泊発電所3号炉審査資料	
資料番号	SA50-9 r. 4. 0
提出年月日	令和4年8月31日

泊発電所3号炉

設置許可基準規則等への適合状況について (重大事故等対処設備) 比較表

2.7 原子炉格納容器の過圧破損を 防止するための設備【50条】

泊3号炉 代替格納容器スプレイポンプによる代替格納容器スプレイ

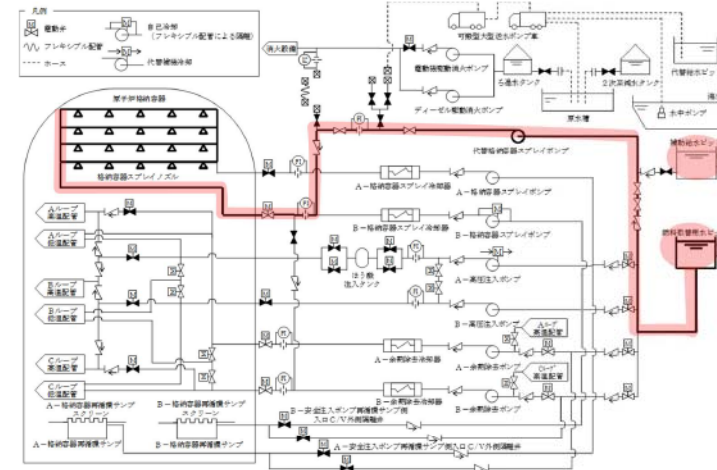
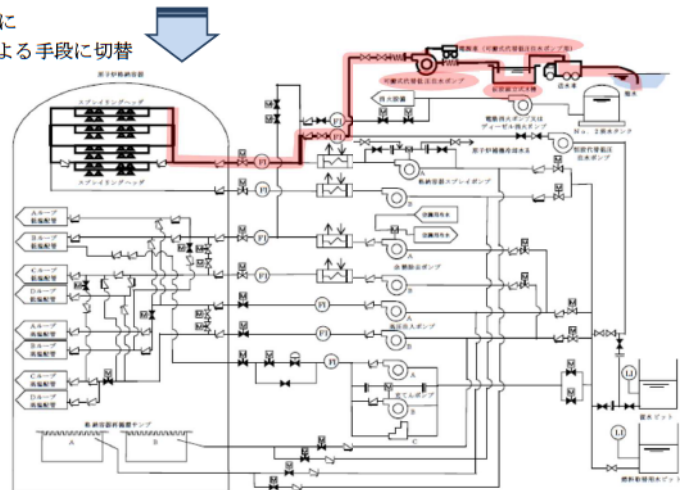
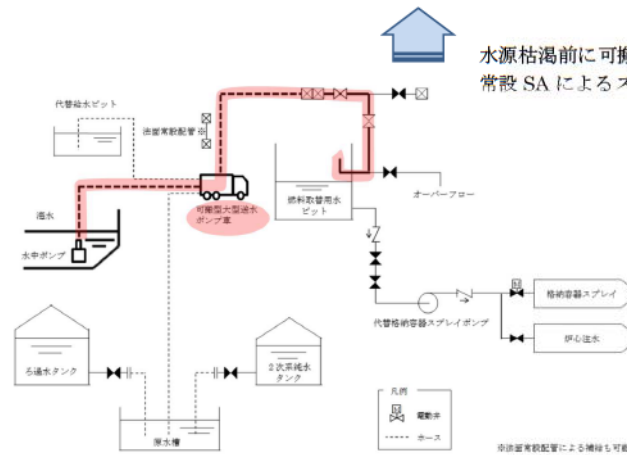
【差異②】 大飯では、有効性評価において、燃料取替用水タンク（ピット）枯渇前に恒設代替低圧注水ポンプから可搬式代替低圧注水ポンプに切り替えて代替格納容器スプレイを継続する手段としているが、泊は燃料取替用水ピット枯渇前に燃料取替用水ピットに水を補給することで代替格納容器スプレイを継続する手段としており、可搬型ポンプによる代替格納容器スプレイは多様性拡張設備として整備している。

水源枯渇前に可搬SAによる補給を行い
常設SAによるスプレイを継続

泊 3 号炉 ディーゼル発電機燃料油移送ポンプを用いた
 補機駆動用燃料の汲み上げ

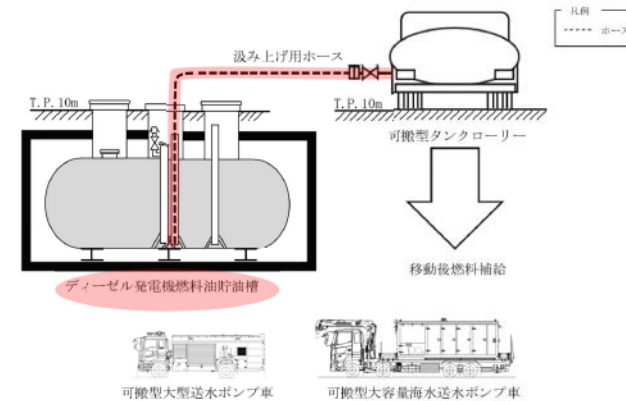
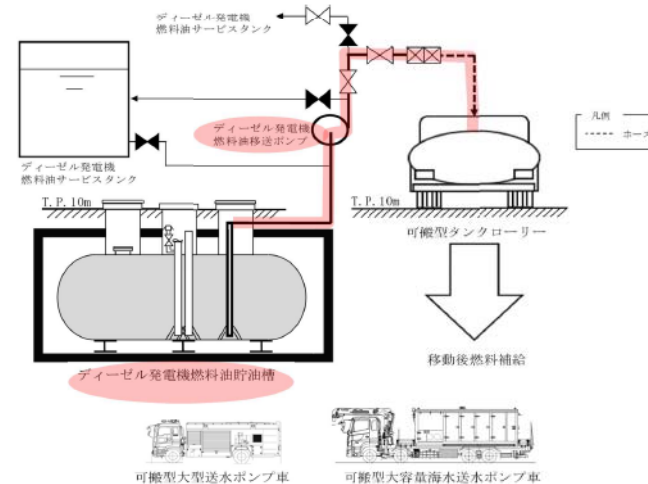
【差異③】 可搬型設備への燃料の給油のため、(可搬型) タンクローリーに燃料油を汲み上げるが、大飯ではタンクローリーにより直接汲み上げるのに対し、泊では直接汲み上げに加え、ディーゼル発電機燃料油移送ポンプを用いて汲み上げる手段を整備している。

第9.5.1図 原子炉格納容器の過圧破損を防止するための設備 概略系統図(1) 格納容器スプレー

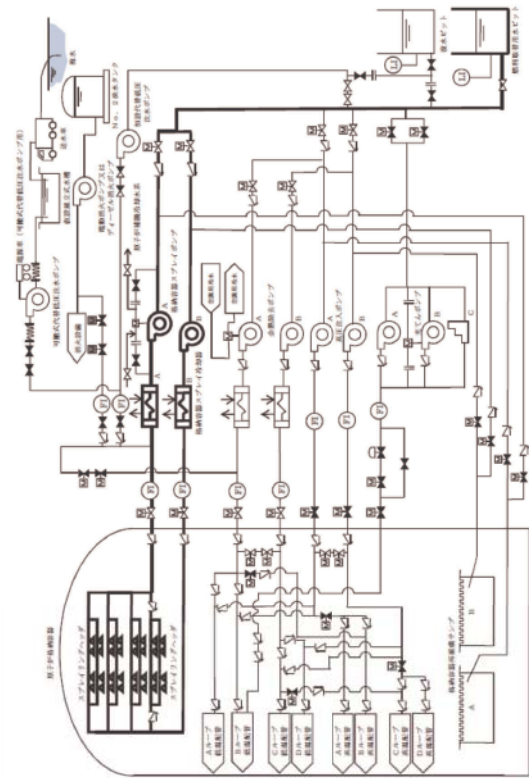
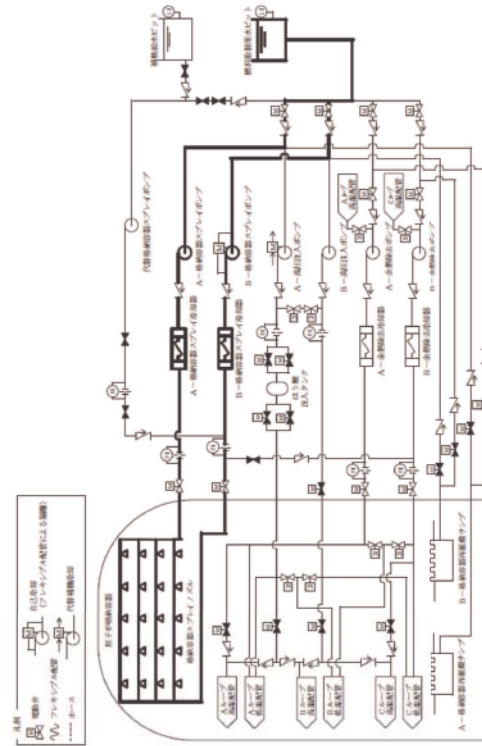
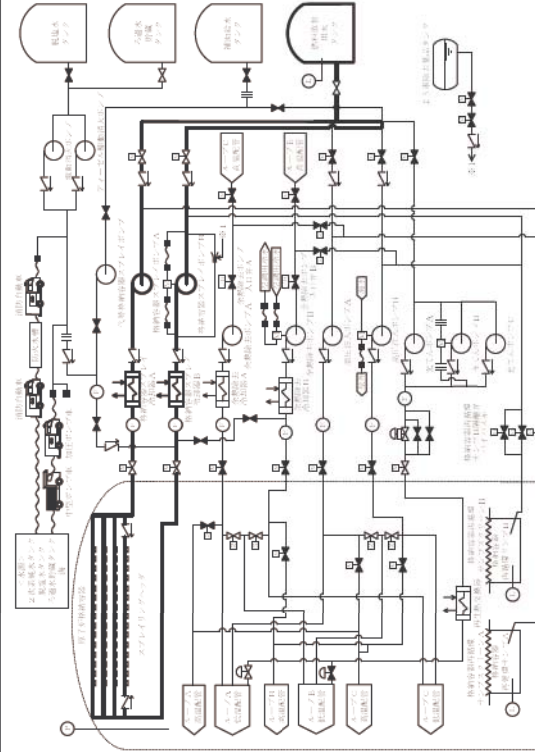
(格納容器スプレーの概略系統図として相違なし)

第9.5.3図 原子炉格納容器の過圧破損を防止するための設備 概略系統図(3) 代替格納容器スプレイ

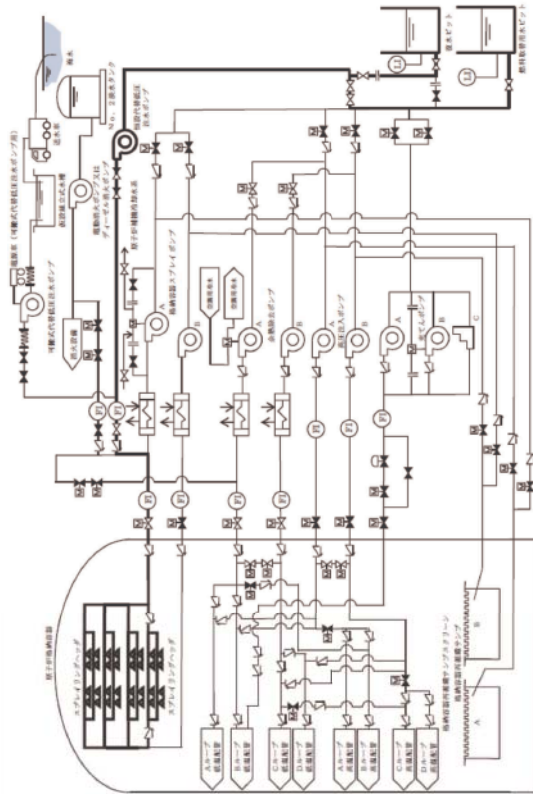
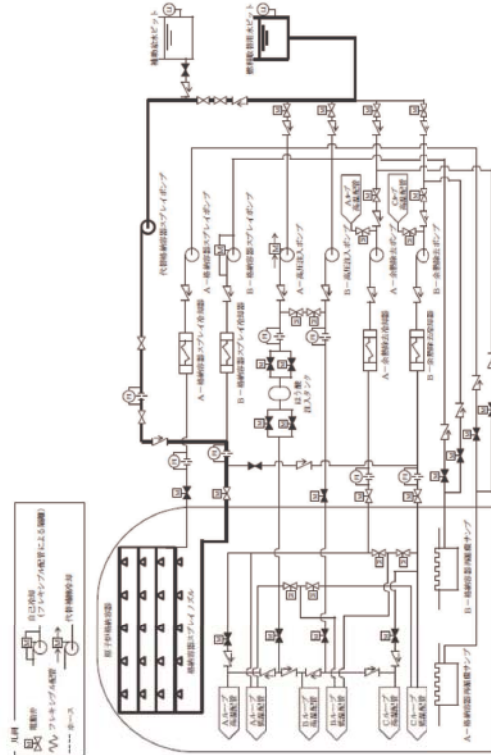
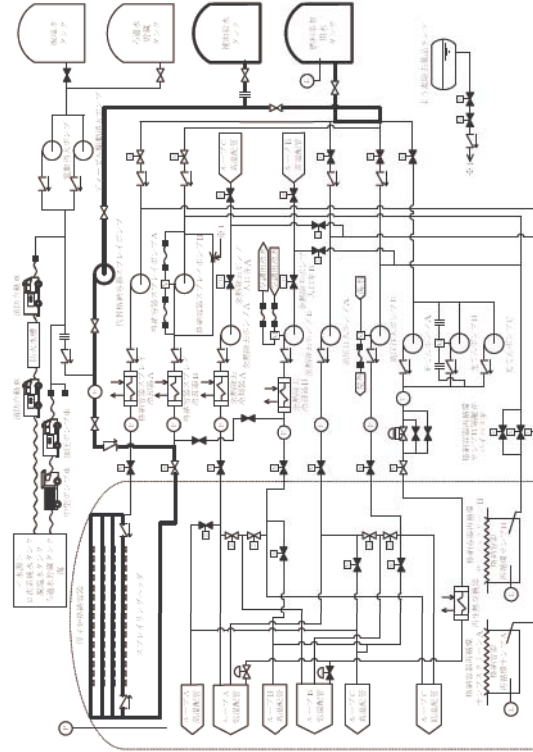
(代替格納容器スプレイの概略系統図として相違なし)
